监理通知回复单

工程名称: 汨罗 2×20 兆瓦渔光互补扶贫项目

编号: ZHJL-ML-026

镀锌处理后桥架镀锌层检测

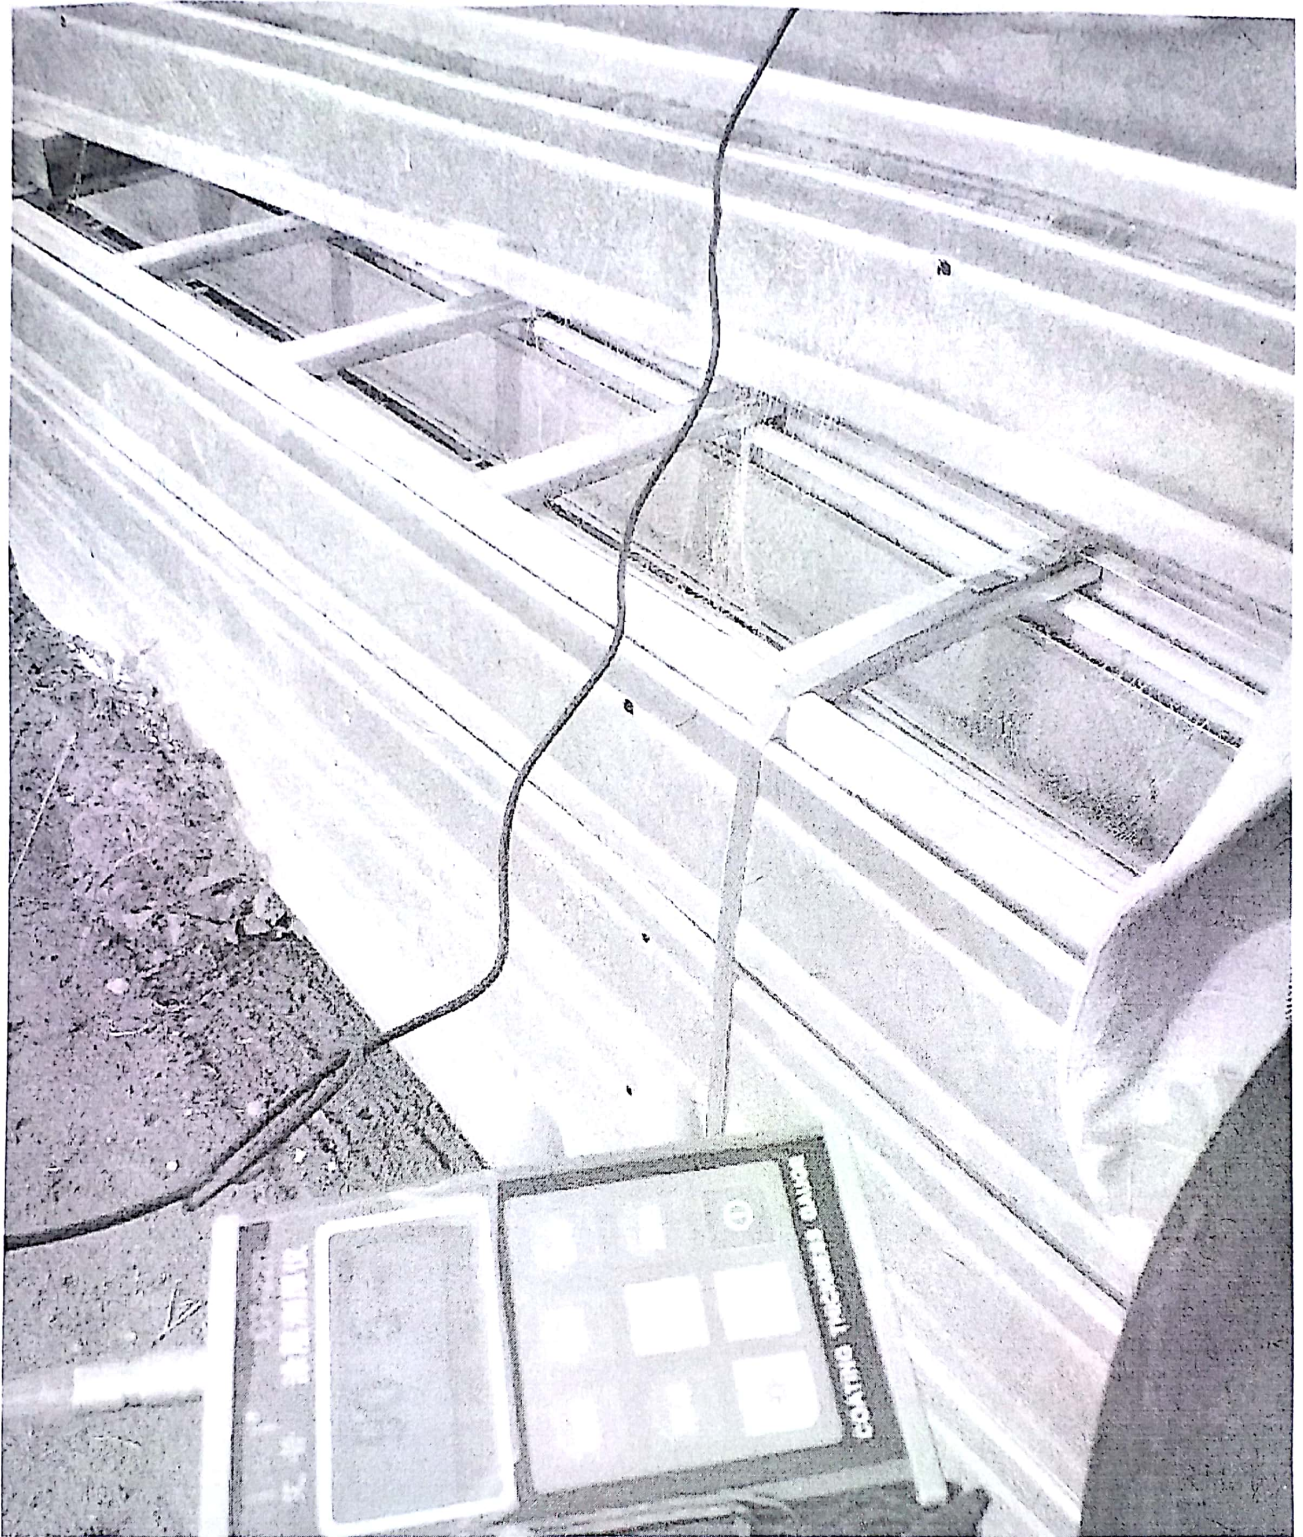
1. 在 2018 年 11 月 24 日监理人员巡视过程中, 检查部分进场桥架材料镀锌层厚度, 发现部分进行桥架内隔板镀锌层厚度严重不符合设计图纸要求(或者说未进行镀锌), 现要求总包单位立即对现场使用的所有材料逐一进行自查, 将不合格材料全部进行退场处理, 严禁使用不合格的材料。

1. 针对上述问题, 我项目部和监理单位沟通, 通知桥架厂家派人到现场对进场所有桥架进行排查, 对部分镀锌达不到要求的桥架进行镀锌喷锌处理, 现已符合要求。现请监理单位现场进行确认!

经复查, 符合相关标准和要求, 同意回复。
